第7.4.4.181図 (6) D-6 破砕帯及びD-5 破砕帯 ボーリング調査結果 (1号炉原子炉建屋付近) コア柱状図 (H19-No. 4)  
 2-26(分類b)①  
 報告書の記載漏れを修正したため。

第7.4.4.185図(1) D-5 破砕帯 ボーリング調査結果(1号炉原子炉建屋付近) コア柱状図(H20-No.①-9孔)

第7.4.4.170図(1) D-1 破碎帯 ボーリング調査結果 (2号炉原子炉建屋付近) コア柱状図 (H24-D1-4孔)

第7.4.4.171図(2) D-1破碎帯 ポーリング調査結果(2号炉原子炉建屋付近) コア柱状図(H24-D1-5孔)

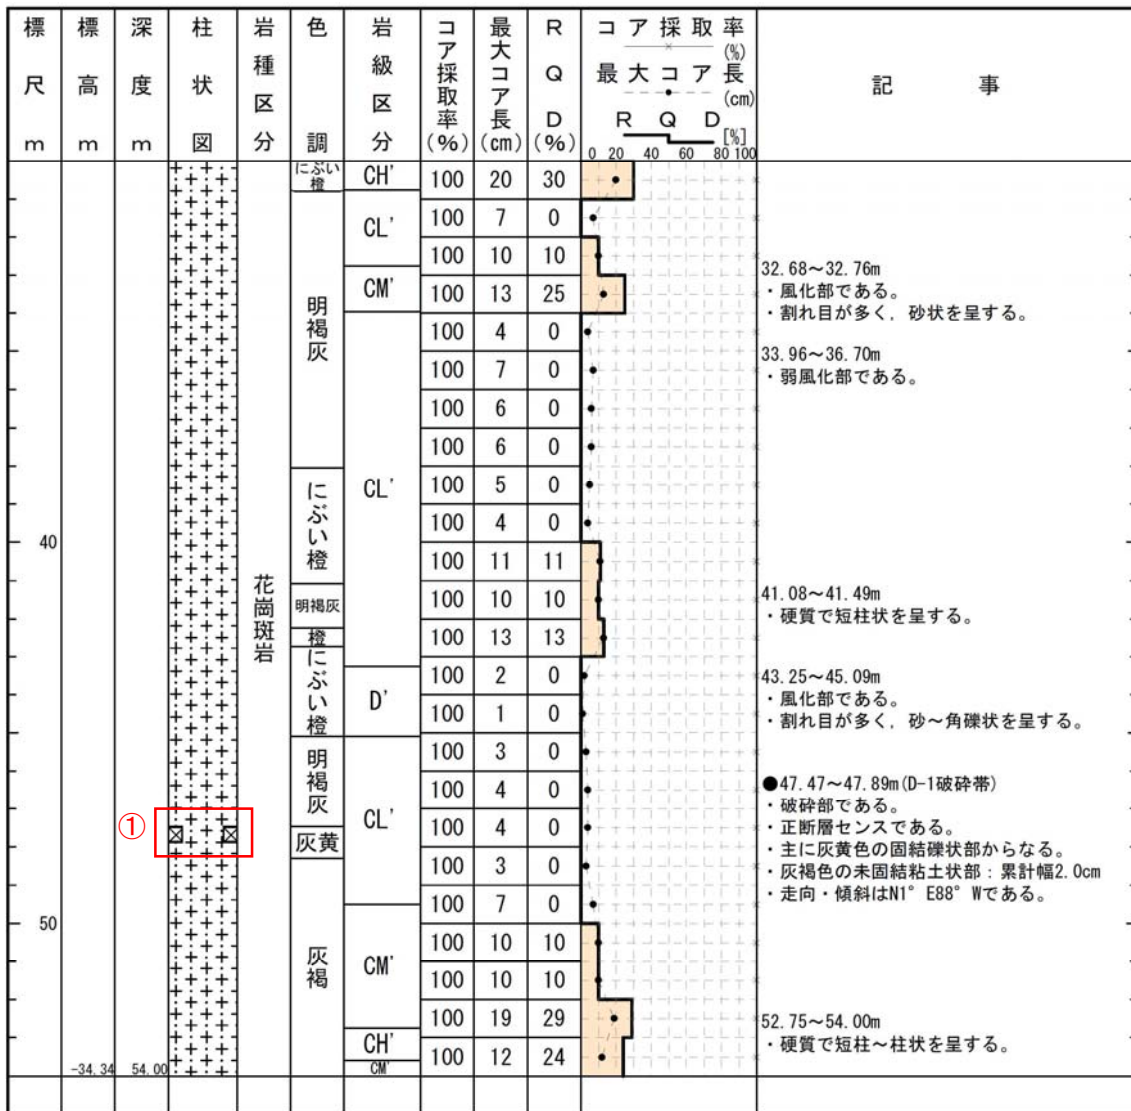
3-8(分類d)①  
記事欄の記載変更に伴う変更。(破碎部模様の変更)

第7.4.4.172図 (3) D-1 破砕帯 ボーリング調査結果 (2号炉原子炉建屋付近) コア柱状図 (H27-B-3孔)

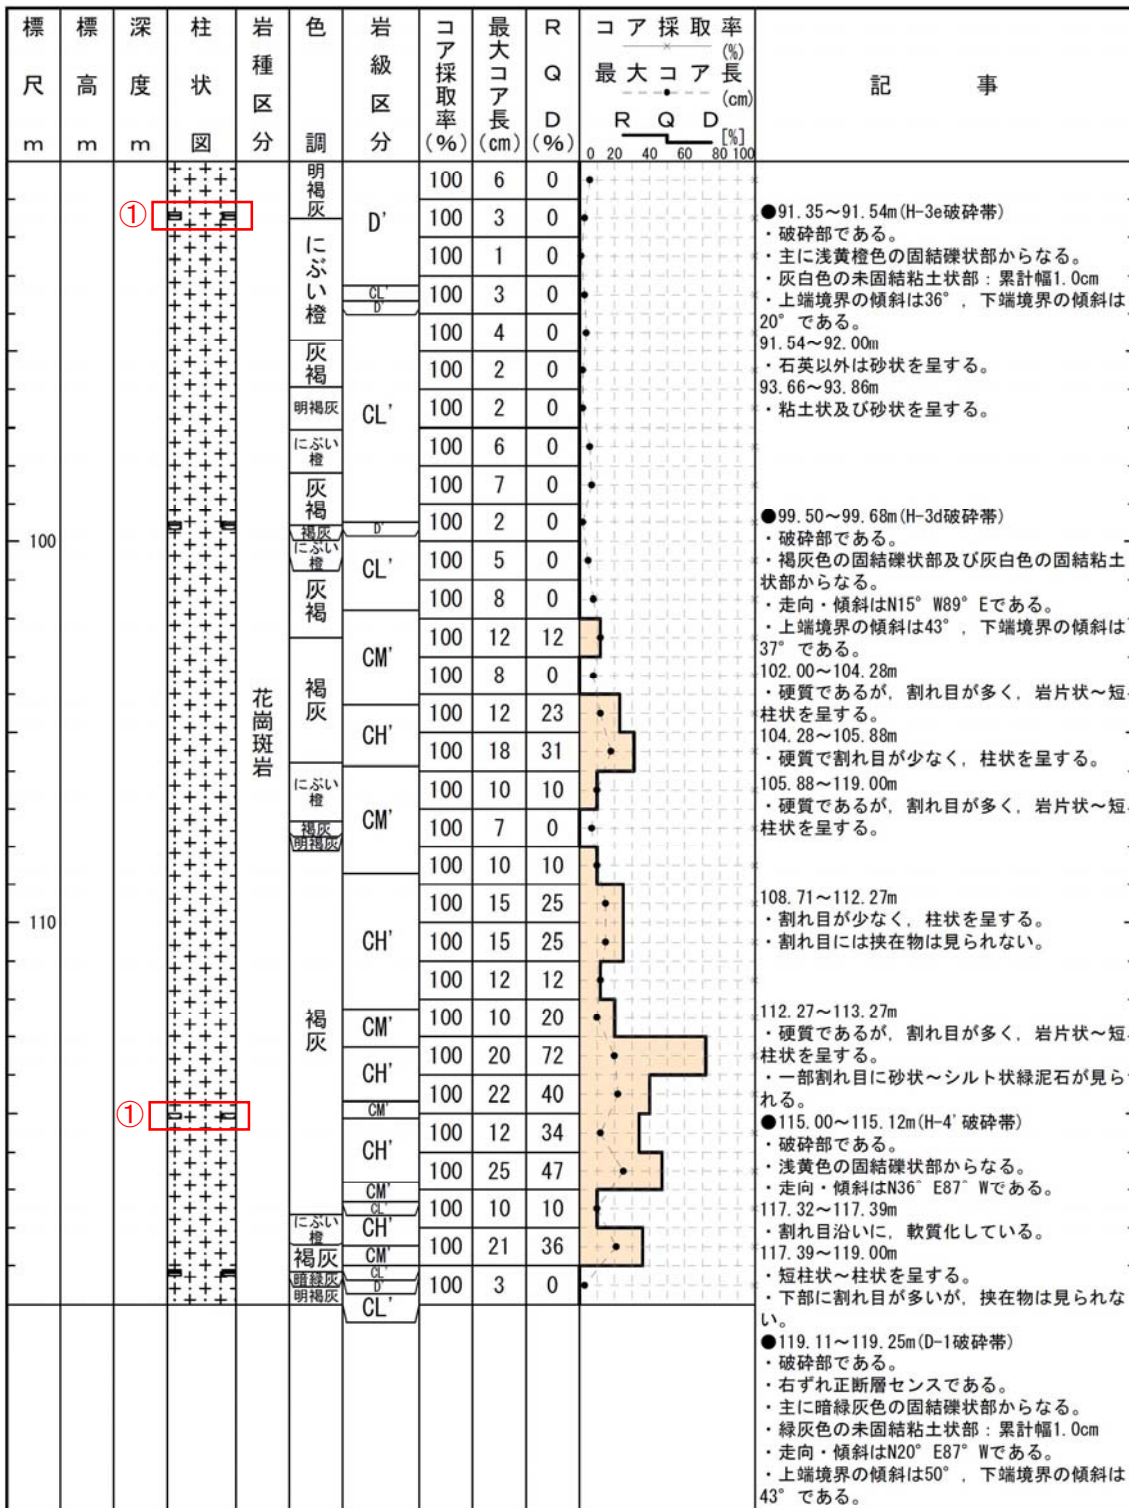
3-17(分類d)①  
記事欄の記載変更に伴う変更。(破碎部模様の変更)

第7.4.4.173図 (2) D-1 破碎帯 ボーリング調査結果 (2号炉原子炉建屋付近) コア柱状図 (H27-B-4孔)

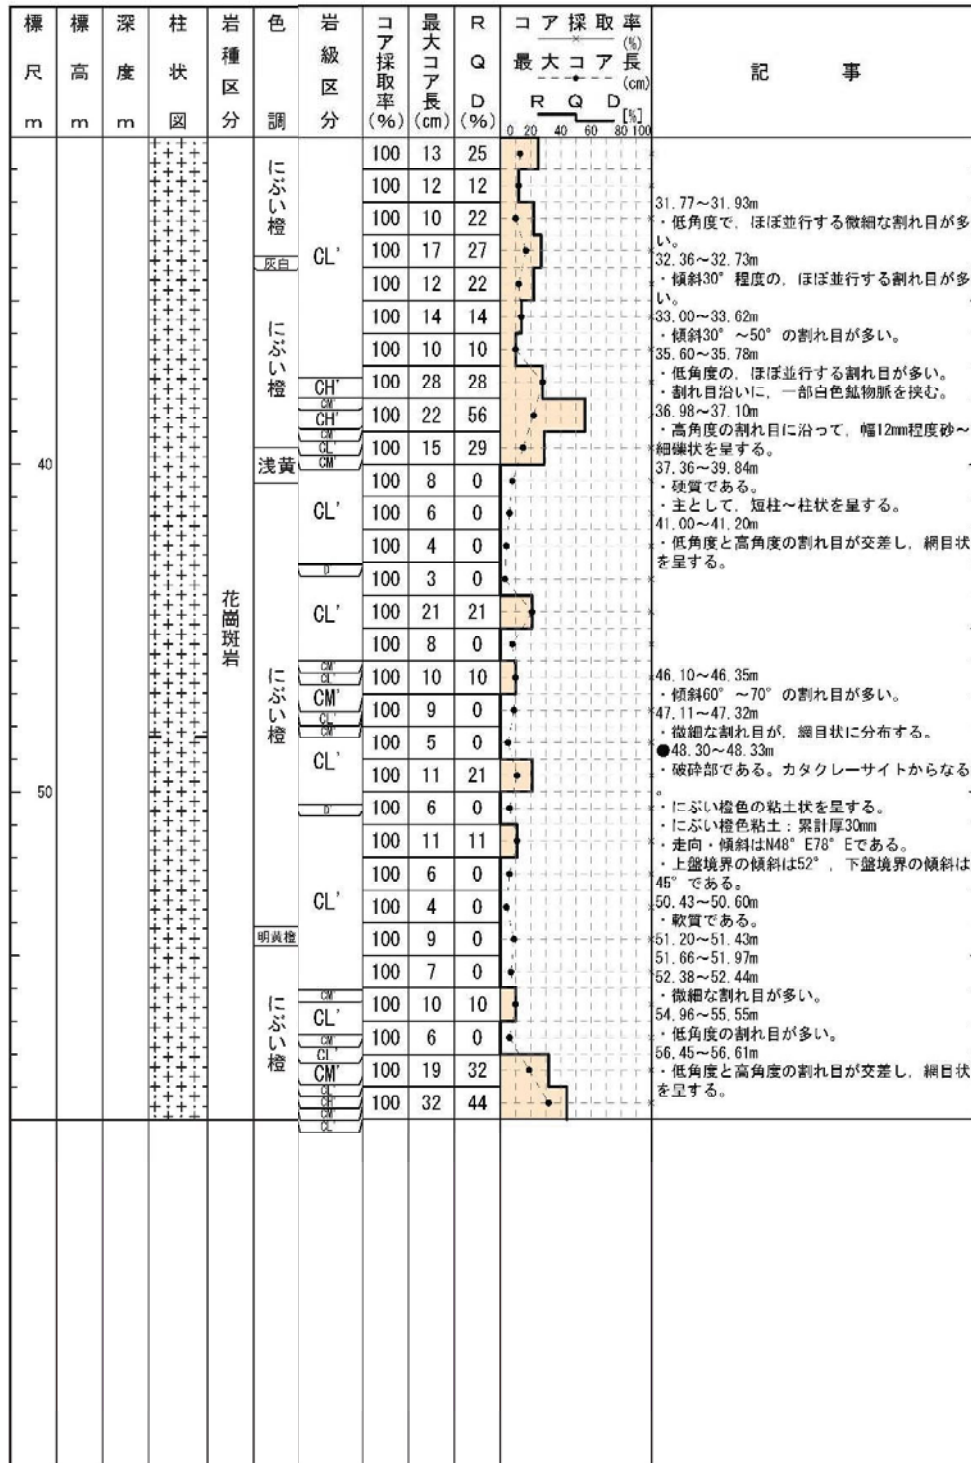
3-18, 3-19(分類d)①  
記事欄の記載変更に伴う変更。(破碎部模様の変更)

第7.4.4.173図 (3) D-1 破砕帯 ポーリング調査結果 (2号炉原子炉建屋付近) コア柱状図 (H27-B-4孔)

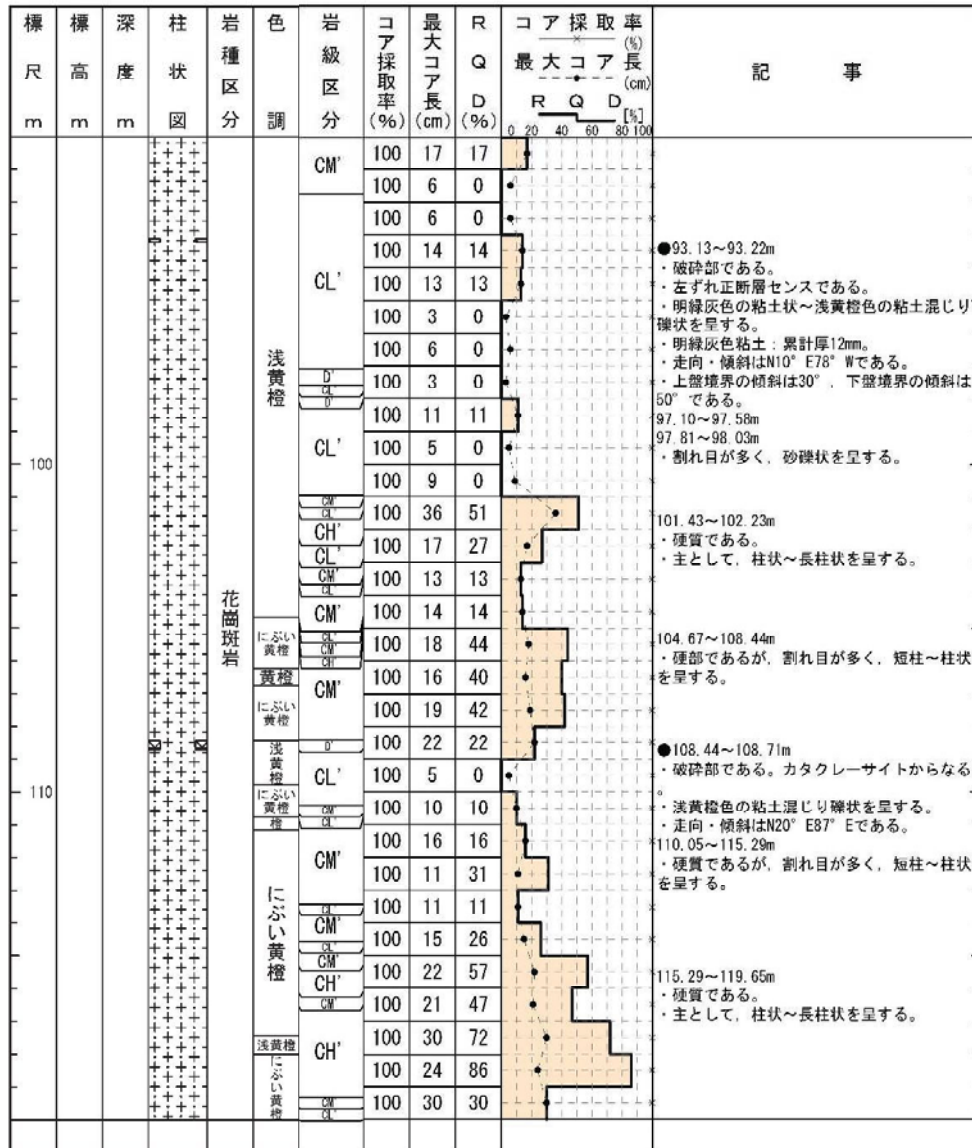
3-22(分類d)①  
記事欄の記載変更に伴う変更。(破碎部模様の変更)

第7.4.4.173図 (4) D-1 破碎帯 ボーリング調査結果 (2号炉原子炉建屋付近) コア柱状図 (H27-B-4孔)

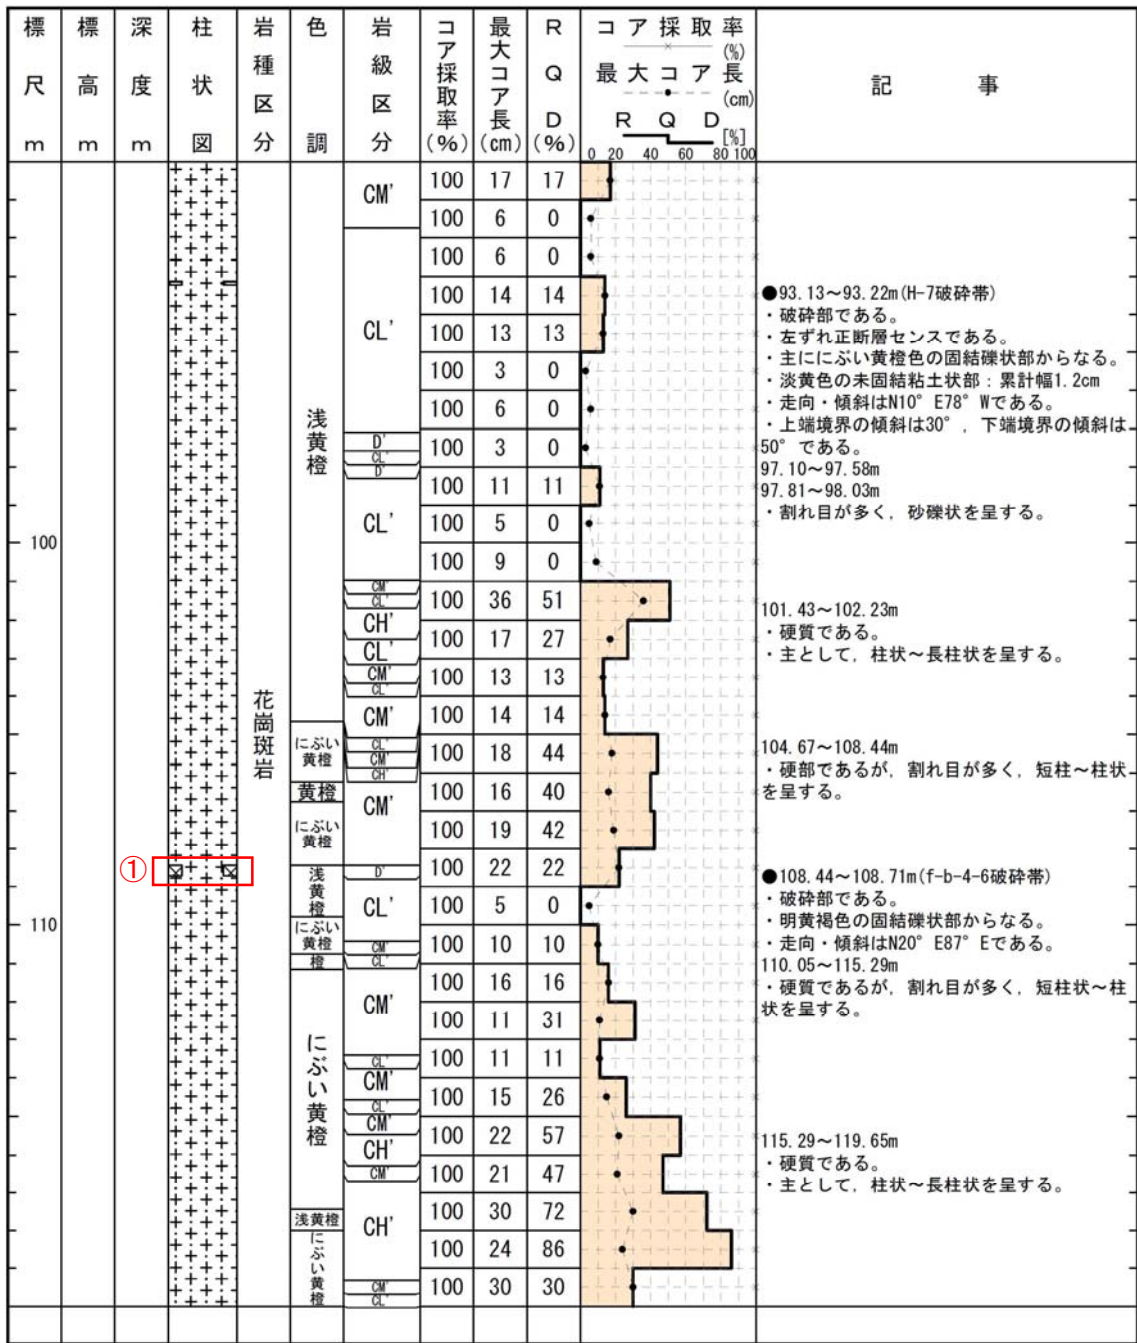
3-23, 3-24 (分類d) ①  
記事欄の記載変更に伴う変更。(破碎部模様の変更)
